Identification		Numéro de dossier : 1213558017
Unité administrative responsable	Arrondissement Côte-des-Neiges - Notre-Dame-de-Grâce , Direction de l'aménagement urbain et des services aux entreprises , Division de l'urbanisme	
Niveau décisionnel proposé	Conseil d'arrondissement	
Charte montréalaise des droits et responsabilités	Ne s'applique pas	
Projet	-	
Objet	Adopter une résolution visant à permettre la démolition d'un bâtiment commercial vacant et la construction d'un bâtiment résidentiel de 6 étages de la catégorie H.7 (36 logements et plus), au 2655, chemin Bates, en vertu du Règlement sur les projets particuliers de construction, de modification ou d'occupation d'un immeuble (RCA02 17017).

Une demande visant la démolition d'un bâtiment commercial existant de 2 étages sis au 2655, chemin Bates, en vue d'y construire un bâtiment résidentiel de 6 étages avec construction hors toit et comportant 87 logements a été déposée à la Direction de l'aménagement urbain et des services aux entreprises en vertu du Règlement sur les projets particuliers de construction, de modification ou d'occupation d'un immeuble (RCA02 17017).

PROJET DE RÉOLUTION - PROJET PARTICULIER PP-125

Figure 6. Mur structural de protection de 2,44 mètres (8'-0") minimum de hauteur en béton armé.

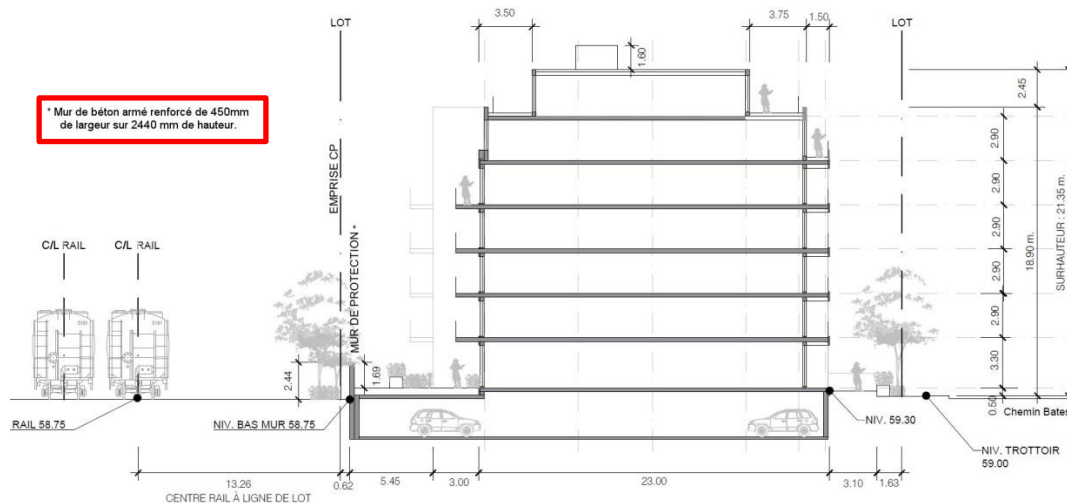
1) Étude de viabilité (rapport préliminaire) : je constate que le rapport d'Ingénierie RIVVAL du 16 novembre 2020 est basé sur le plan d'implantation présenté pour avis préliminaire. Le mur de protection était alors à plus de 5,77 m de la limite arrière (voir figure 6 rapport). Dans les nouveaux plans, le mur de protection se situe à 3,67 m. La hauteur du mur recommandée par l'ingénieur, soit 2,44 m ne figure pas au nouveau plan.

Nous ne pouvons pas nous baser sur ce rapport d'expertise préliminaire car l'implantation a été modifiée depuis.

Nous nous questionnons sur l'utilisation du mur de protection de 2,44m pour fermer les terrasses arrière et aussi sur la qualité de cet espace résiduel entre le muret et la limite arrière. Trois projets résidentiels dans le même secteur (2585, 2805 et 2845 Bates) proposent le mur de protection à la limite de propriété.

Cette option permettrait d'assurer une cohérence avec les autres murs de protection dans le secteur, mais aussi de libérer la cour arrière pour des plantations d'arbres à grand déploiement.

PLAN D'IMPLANTATION

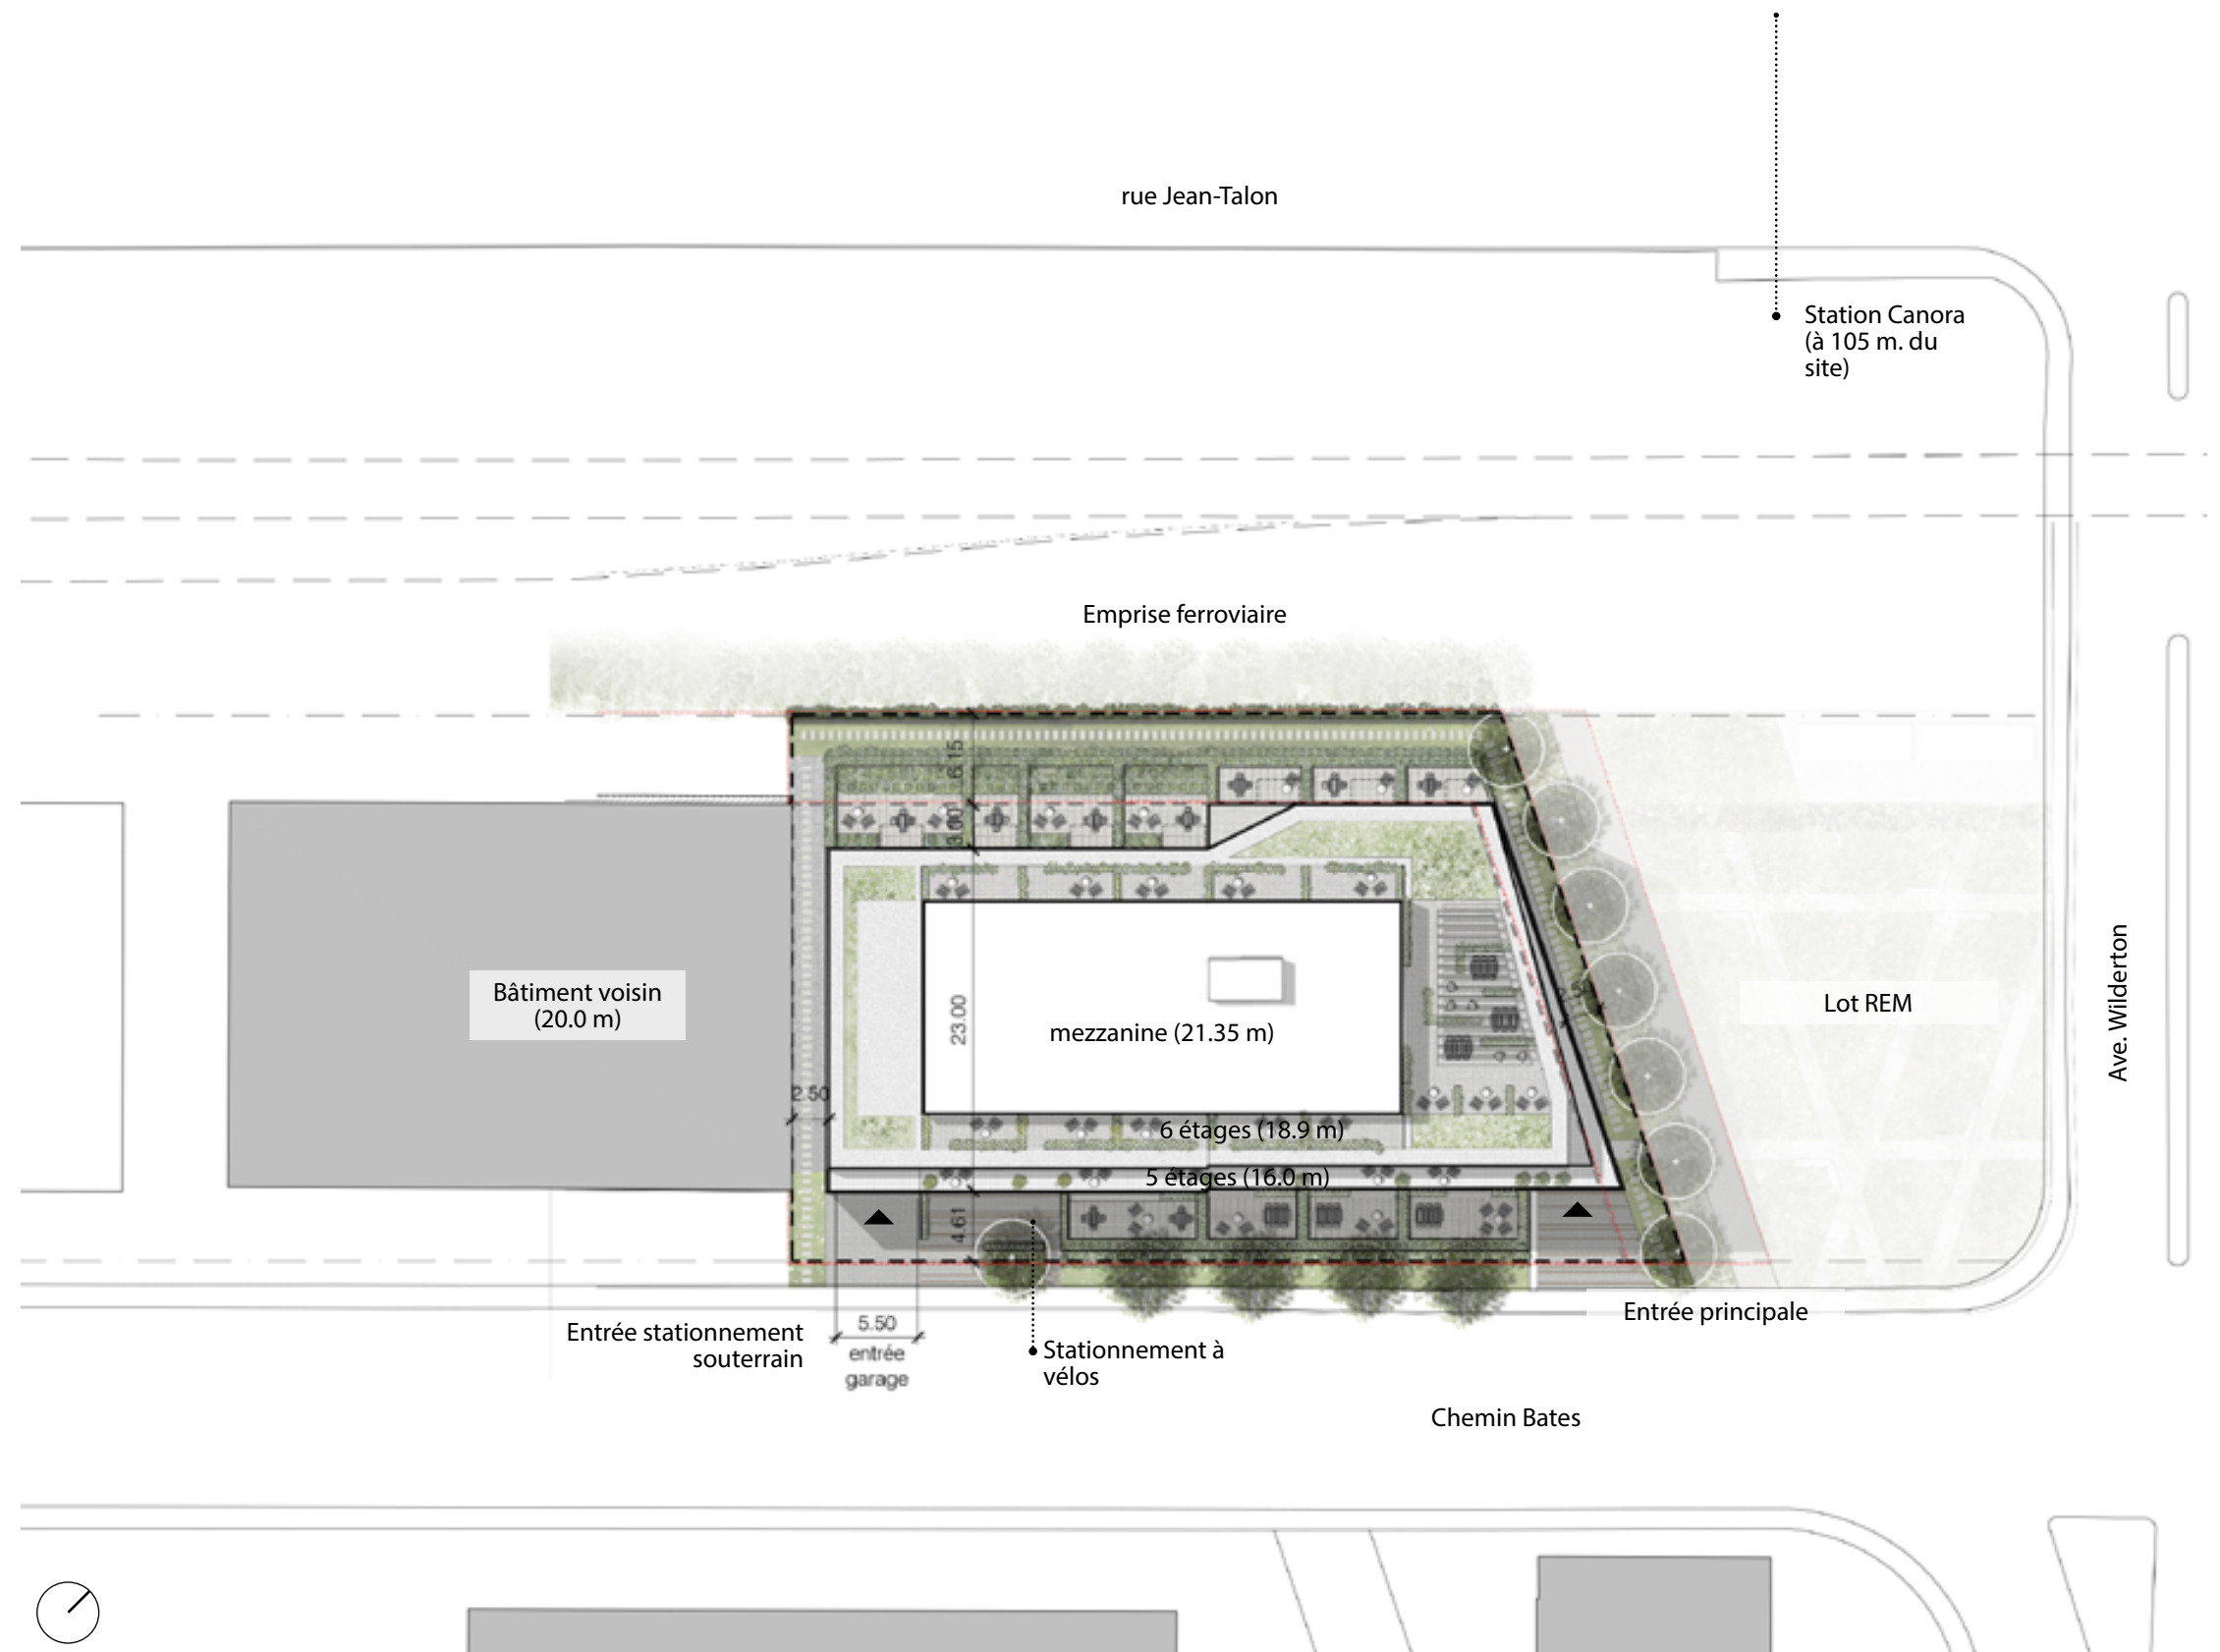
3) Plan d'aménagement paysager : le plan d'aménagement paysager proposé ne montre que

3 arbres sur terrain privé alors que 9 sont exigés en vertu de l'article 383 du règlement 01-276. De plus, vous montrez 2 arbres publics alors que 4 figurent dans notre banque de données. J'ai consulté mes collègues des Travaux publics afin d'avoir leur avis sur l'état des arbres publics existants. Je vous rappelle que dans la lettre du 3 novembre dernier, il avait été mentionné que nous souhaitions recevoir un plan d'aménagement paysager détaillé comportant de généreuses plantations et des arbres à grand déploiement (la taille des arbres au moment de la plantation et à maturité doit être montrée). Des arbres pourraient être plantés en cour latérale et arrière afin d'atteindre le nombre d'arbres requis.

- *une diminution du taux d'implantation permettra de dégager de plus amples espaces au sol nécessaires à la création d'espaces extérieurs privés et communs de qualité.*
